原子力施設等におけるトピックス
(令和2年8月31日～9月6日)

令和2年9月9日
原子力規制庁

<その他> 大飯発電所3号機 加圧器スプレイライン配管溶接部における有意な指示について

1. 件名：大飯発電所 3号機加圧器スプレイライン配管溶接部における有意な指示について

図 EB-1000-1 クラス1機器の欠陥評価の流れ
(クラス1容器、クラス1配管(ボルト等、フランジ面、オメガゲール、
キャノピーシール、蒸気発生器伝熱管を除く)の場合)

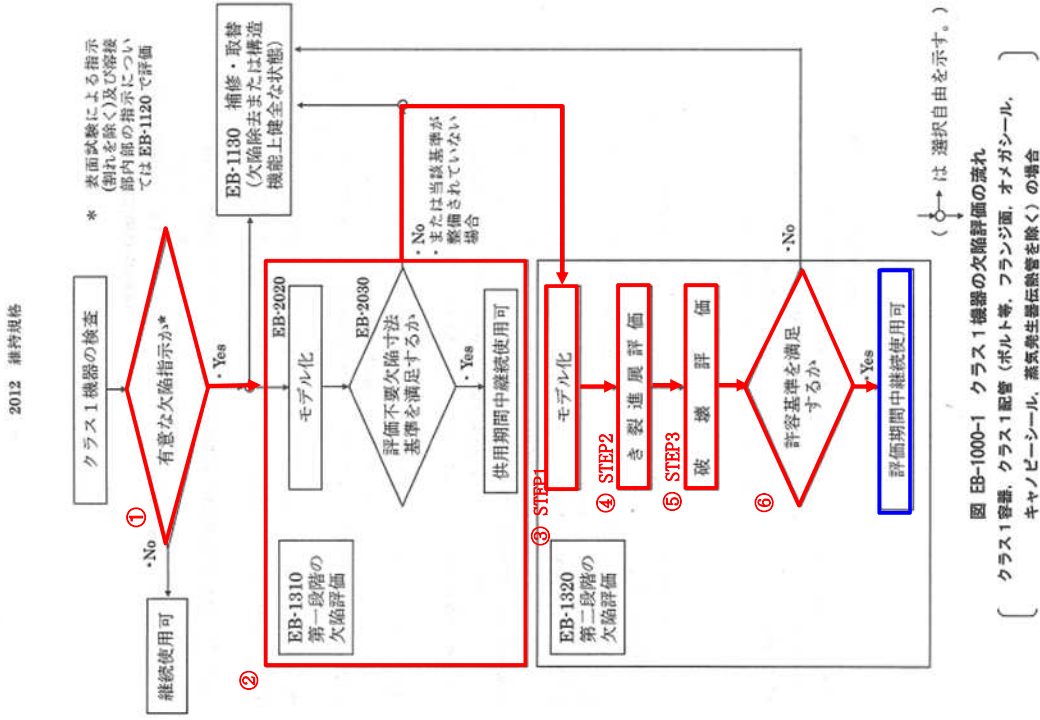
○資料の添付資料4にある評価フローについて、関西電力は欠陥の進展要因を応力腐食割れ（SCC）と想定しているが、その根拠を説明すること。
